# 福島第一原子力発電所構内における全面マスク着用 不要とするエリアの設定並びに運用の変更について

2021年1月13日

東京電力ホールディングス株式会社

# 変更内容

<従前のマスク着用基準※2>

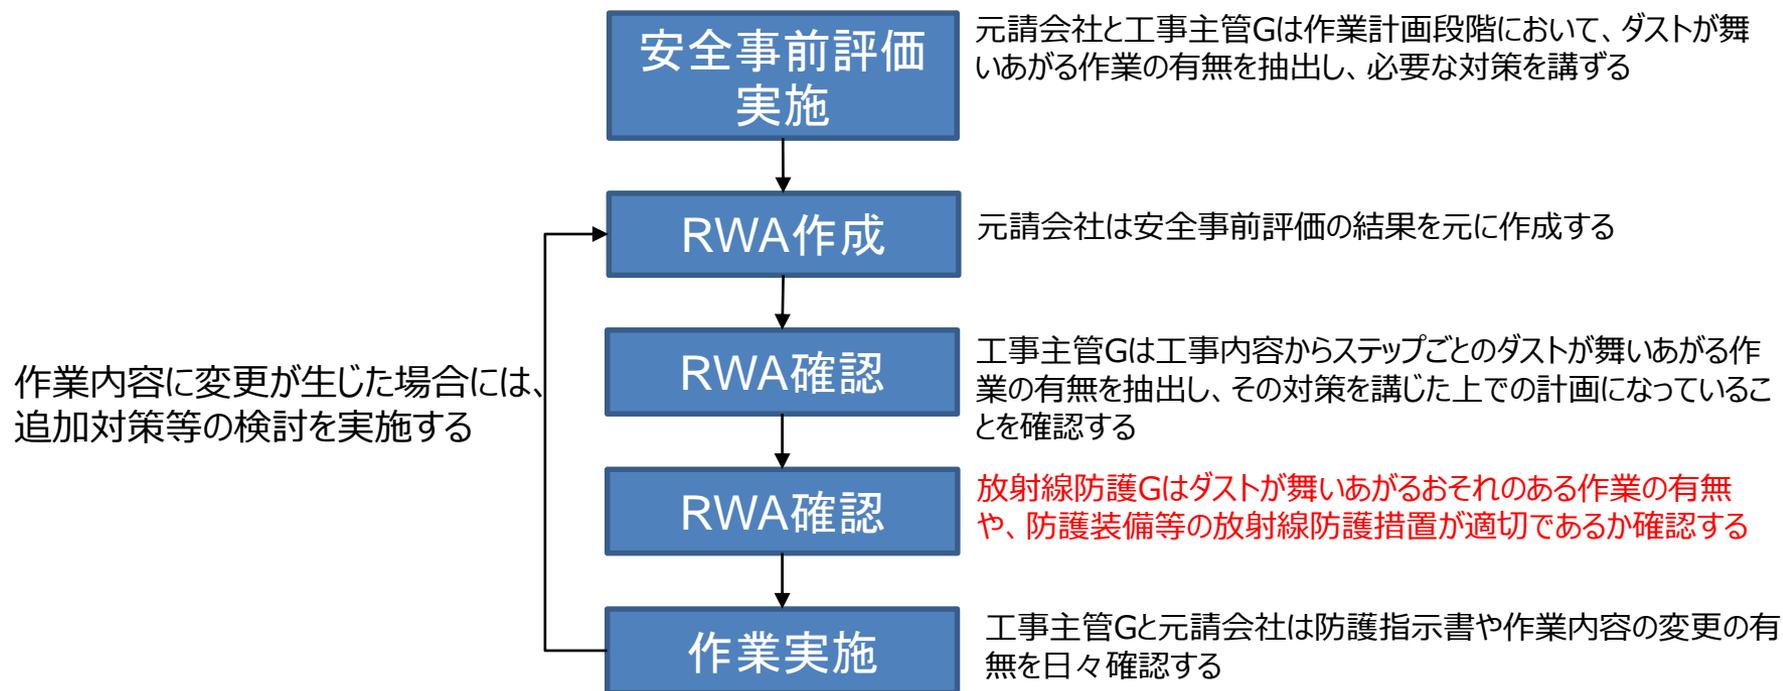
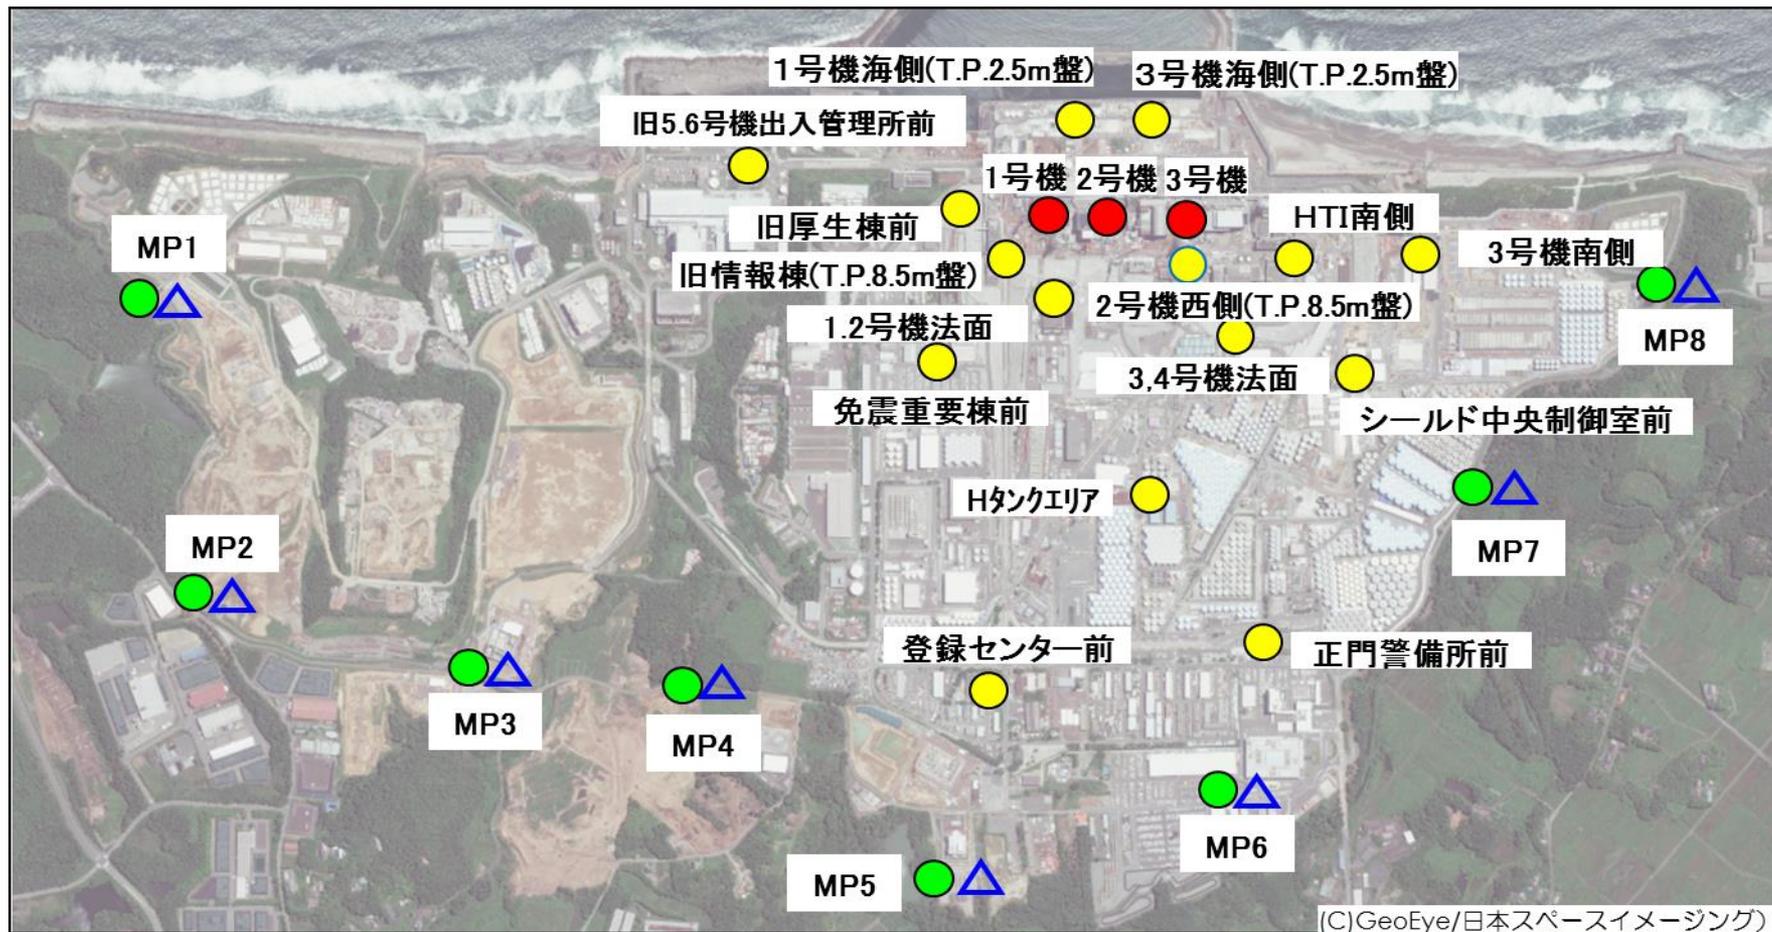
<変更後のマスク着用基準※2>

1～4号機周辺防護区域内	1～4号機周辺防護区域外
ダストが舞いあがる作業※1	全面マスク (Yゾーンへ区域区分変更)	使い捨て式防塵マスク(DS2) (Yゾーンへ区域区分変更)
ダストが舞いあがる作業以外の作業	使い捨て式防塵マスク(DS2)	使い捨て式防塵マスク着用不要

※1 ダストが舞いあがる作業については放射線管理基本マニュアルに具体例として土壌のはぎ取り、アスファルトのはつり、工作物の解体等と定めている。

※2 Gゾーン内にYゾーンが設定されているエリアはY装備(全面マスクもしくは半面マスク)を着用する。

主要な構内連続ダストモニタの推移(月平均)

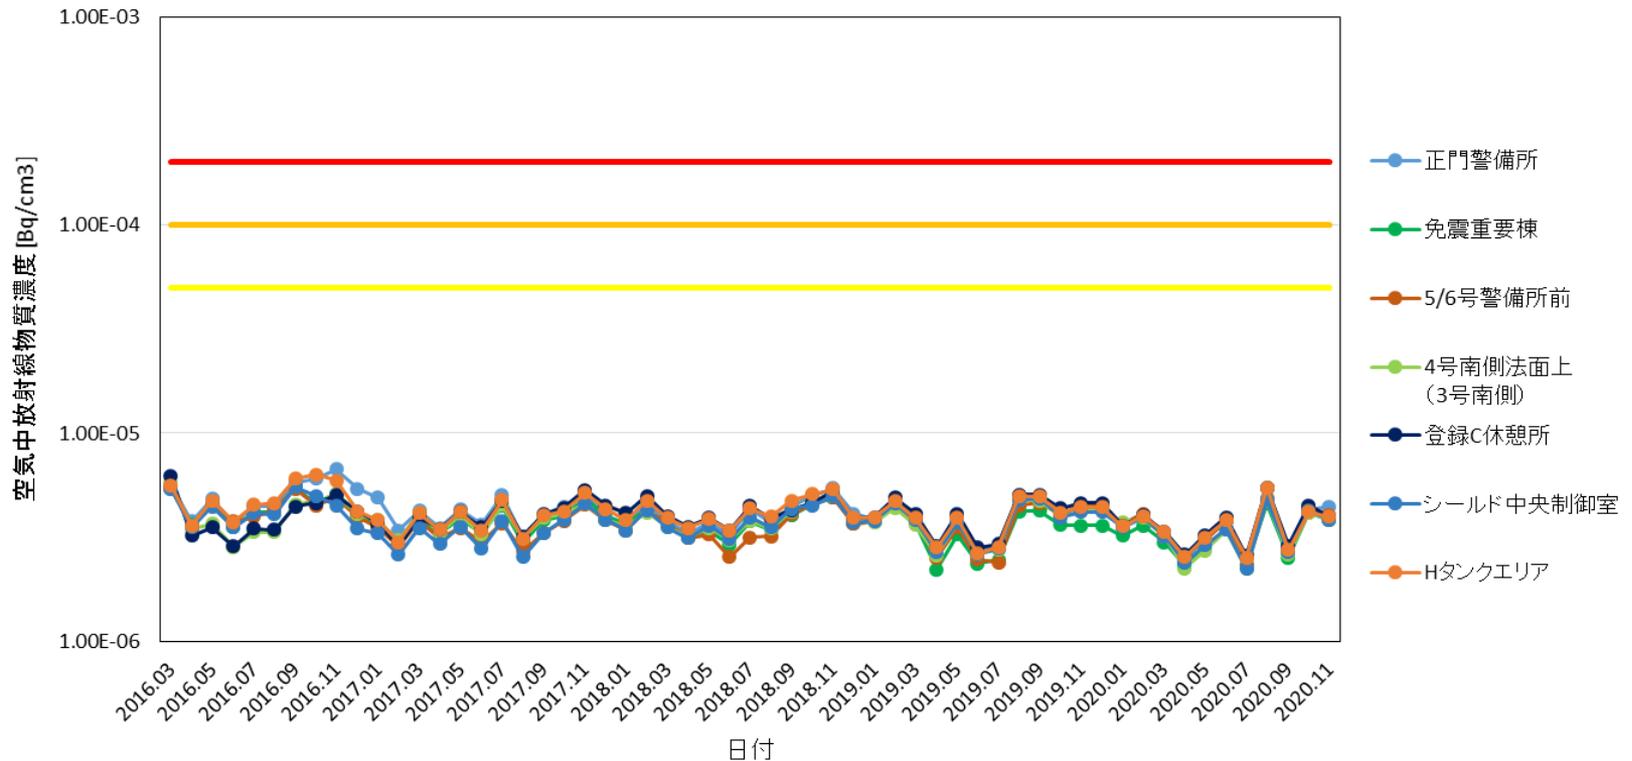
2011年10月～2020年11月現在において、構内に設置したダストモニタ（15箇所）の指示値がマスク着用基準を超えた実績は、2013年8月の3号機原子炉建屋上部がれき撤去工事の際（ $8.4E-4Bq/cm^3$ ：免震重要棟前ダストサンプリング結果）の一度だけである。

至近4年間の指示値は、 $10^{-6}$ 乗  $Bq/cm^3$ オーダーで推移しており、マスク着用基準（ $2E-4Bq/cm^3$ ）を一桁以上下回っている。
